Dodatek č. 1

Smluvní strany tímto prohlašují, že dne 23.4.2019 uzavřeli smlouvu o dílo, jejímž předmětem je provedení stavebních prací na veřejné zakázce s názvem: „**II/101 – obchvat Jesenice – I. etapa**“ (dál jen „**Smlouva o dílo**“). Na základě dohody smluvních stran a ve vazbě na čl. XV. odst. 14.1 Smlouvy o dílo, uzavírají smluvní strany tento dodatek č. 1 ke Smlouvě o dílo (dále jen „**Dodatek č. 1**“).

II/101 – obchvat Jesenice – I. etapa

Název a evidenční číslo Stavby: II/101 – obchvat Jesenice – I. etapa Název stavebního objektu/provozního souboru (SO/PS): Silnice II/101 - I. etapa	Číslo SO/PS / / číslo Změny SO/PS: 101/2	Číslo ZBV: 3.3
--	---	--------------------------

VZOROVÝ PŘÍČNÝ ŘEZ
II/101 - OBCHVAT JESENICE - I. ETAPA
ŘEZ V PŘÍMÉ
PODSYPNÁ VRSTVA ŠTĚRKODRŤ
M 1:50

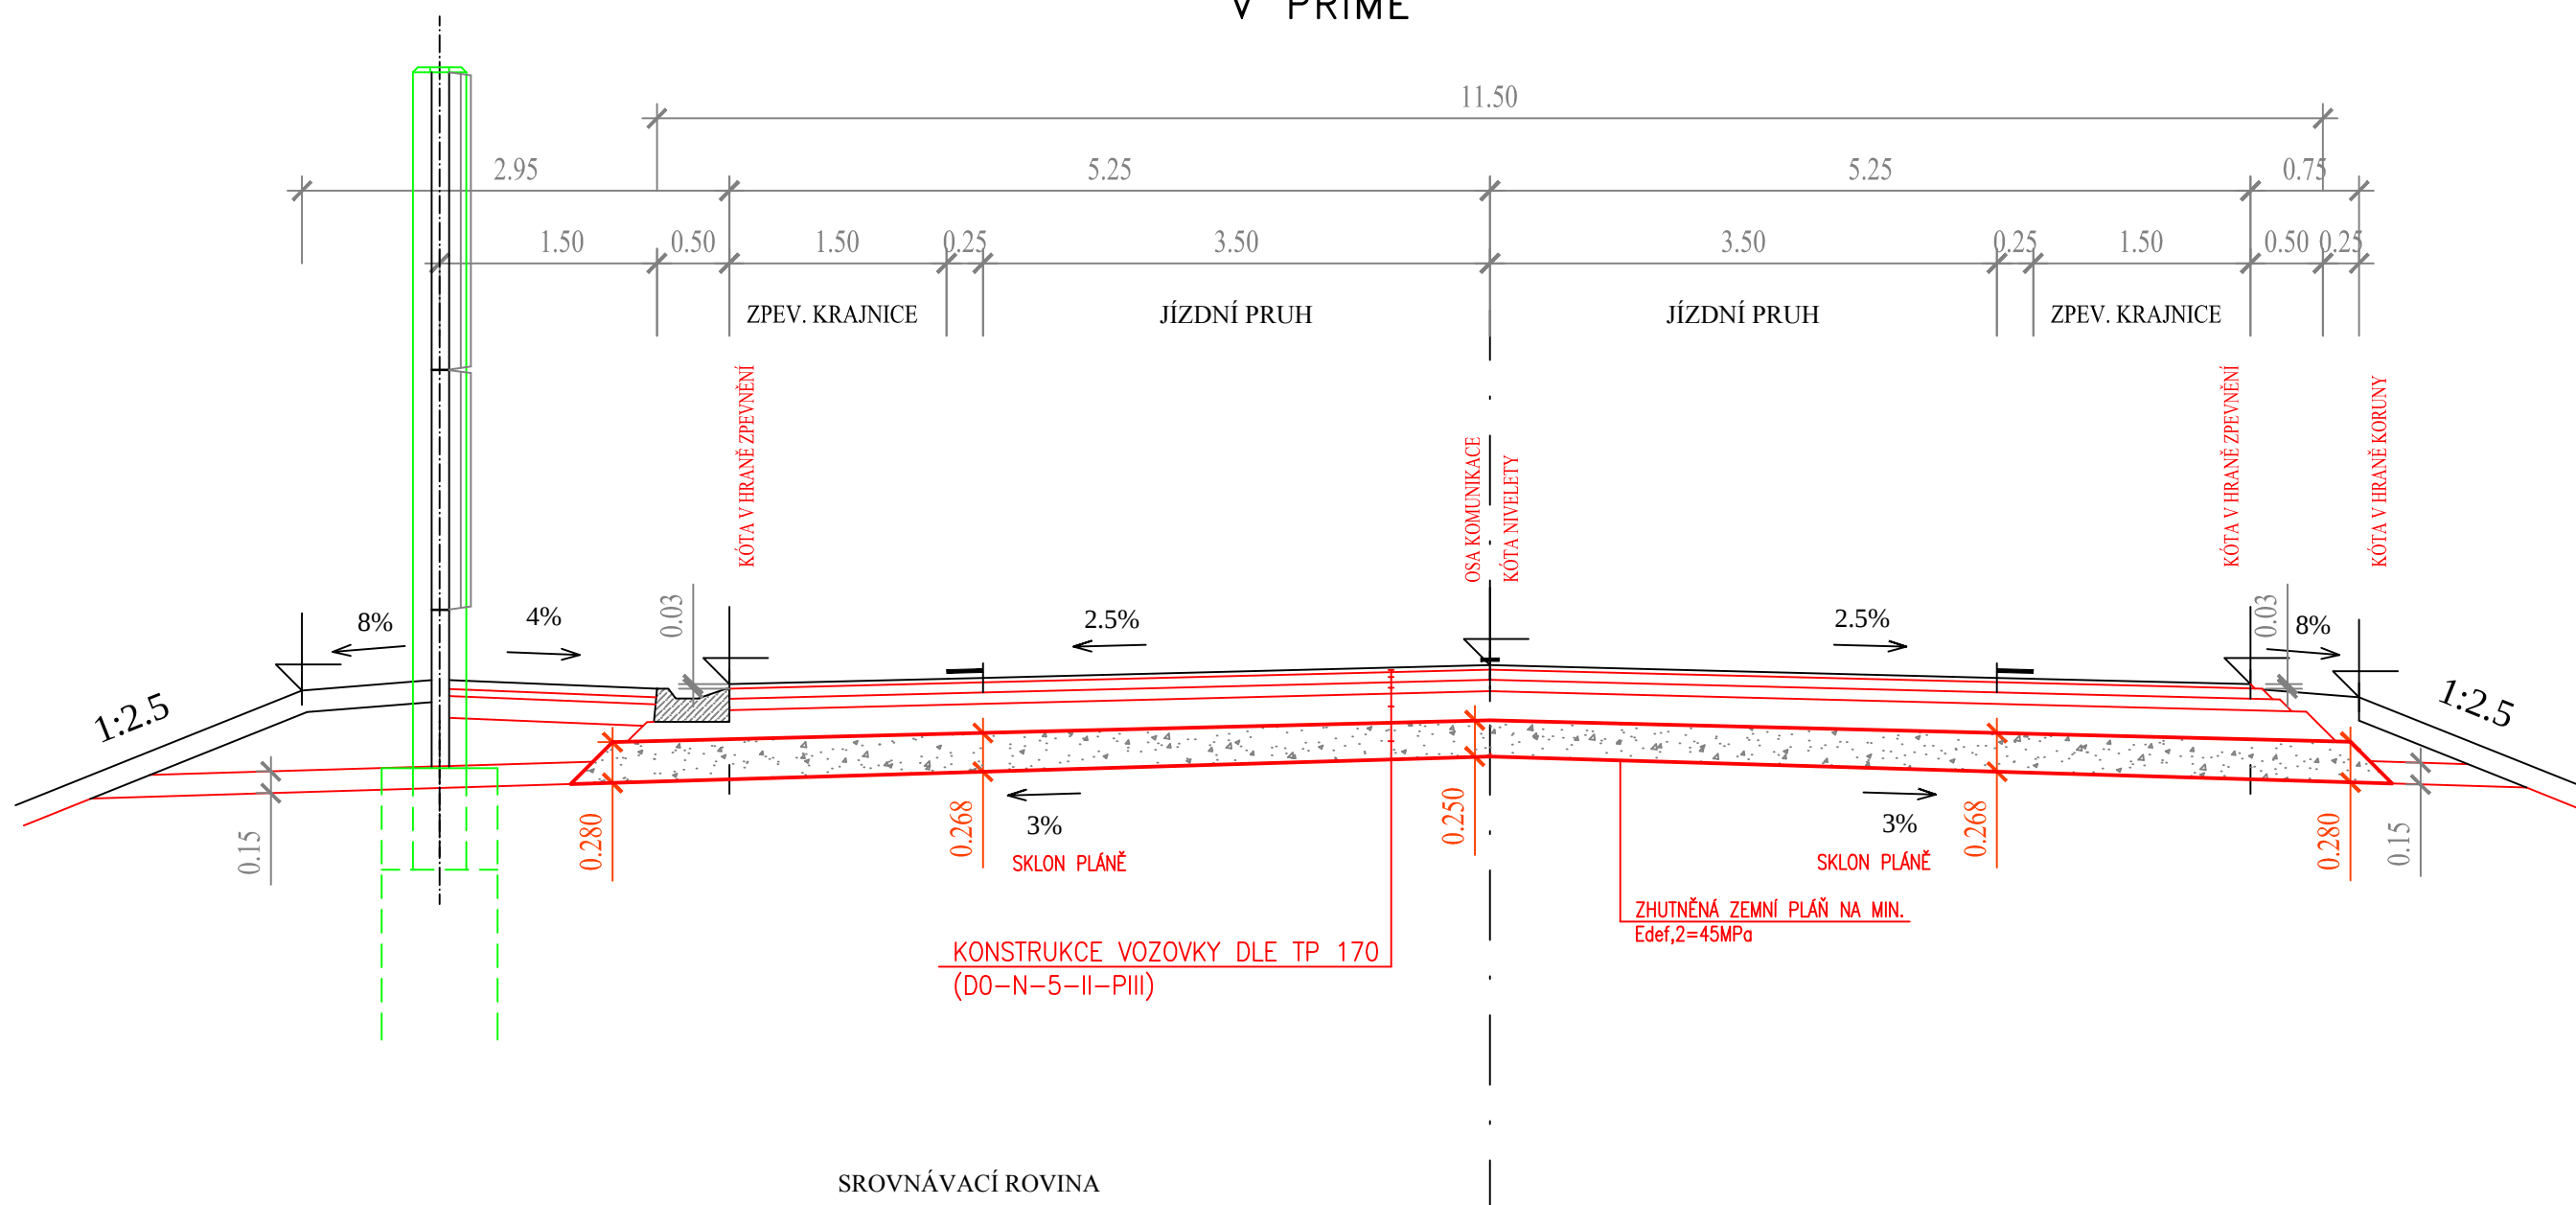
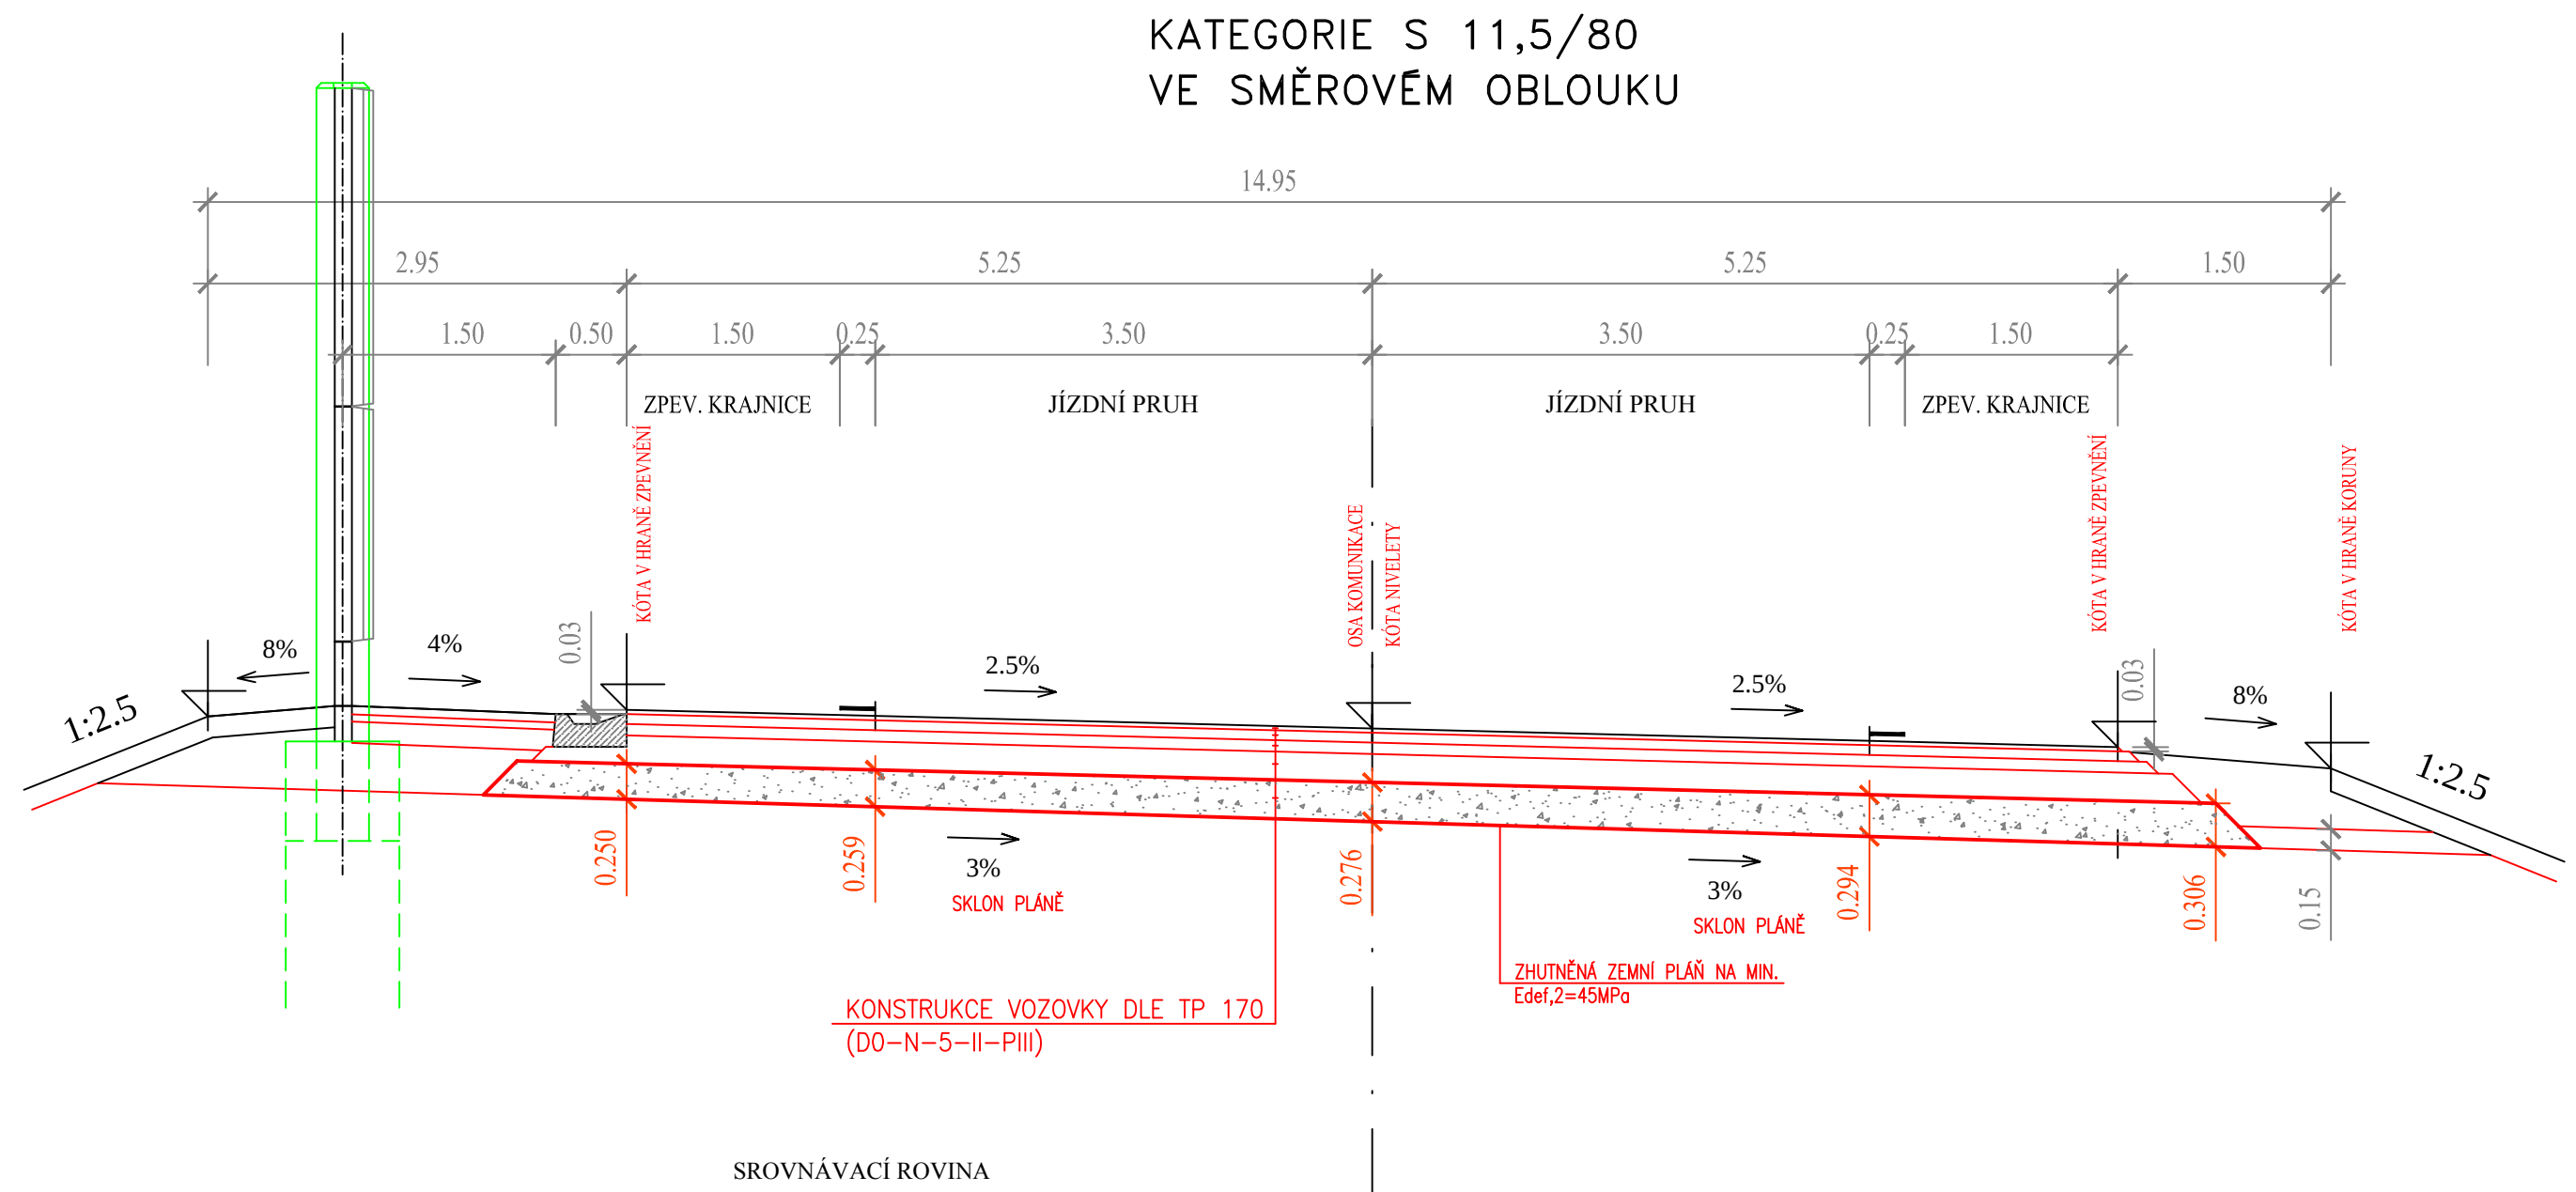
Dílčí změna 2: Skutečná větší mocnost vrstvy ŠD oproti výkazu výměr

Dle standardního uspořádání příčného řezu komunikace ve smyslu ČSN 73 6101 má zemní pláň sklon 3% a povrch vozovky 2,5% . Tudíž o 0,5 % větší. Na pláni byla projektem navržena konstrukční vrstva ze ŠD o mocnosti 250 mm (příloha č.15). Vzhledem ke skutečnosti, že stavba je realizována nejmodernější technologií pomocí 3D modelů byla zjištěna vrstva ŠD o větší mocnosti, než uváděných 250 mm ve VV (příloha č.18). Tloušťka vrstvy 250 mm se nachází pouze v jednom bodě a to vždy na nejvyšším bodě pláň (příloha č.17). Se sklonem zemní pláňe větším než má komunikace, tloušťka ŠD nabývá na mocnosti (příloha č.17). Vzhledem k zmíněné skutečnosti odpovídá průměrná tloušťka ŠD následující položce v ceníku OTSKP 2019 - VOZOVKOVÉ VRSTVY ZE ŠTĚRKODRTI TL. DO 300 mm.

Dle projektové dokumentace ve stupni PDPS, má zemní plán o 0,5% větší sklon než povrch komunikace a tedy i vrstvy ŠD(příloha č.3). Tloušťka vrstvy 250mm se nachází pouze v jednom bodě a to vždy na nejvyšším bodě pláň. Se sklonem zemní pláňe větším než má komunikace, tloušťka ŠD nabývá na mocnosti. Vzhledem k výše zmíněné skutečnosti odpovídá průměrná tloušťka ŠD následující položce v ceníku OTSKP 2019 - VOZOVKOVÉ VRSTVY ZE ŠTĚRKODRTI TL. DO 300MM .

Dílčí změna 2 je vyjádřena smluvní položkou č. 47 SO 101 a novou položkou(dle OTSKP 2019) č. 93. Navyšuje smluvní cenu stavby o 421 574,25 CZK.

ZBV č.3: Tloušťka vrstvy 250mm se nachází pouze v jednom bodě a to vždy na nejvyšším bodě pláně(příloha č.8 a 11). Se sklonem zemní pláně větším než má komunikace, tloušťka ŠD nabývá na mocnosti(příloha č.8 a 11). Skutečně položené vrstvě ŠD odpovídá položka v ceníku OTSKP 2019 - VOZOVKOVÉ VRSTVY ZE ŠTĚRKODRTI TL. DO 300MM .						
11			Nové položky ZBV 3						5 162 192,64
			C e l k e m SO 101 včetně ZBV 2 a 3						40 536 699,25
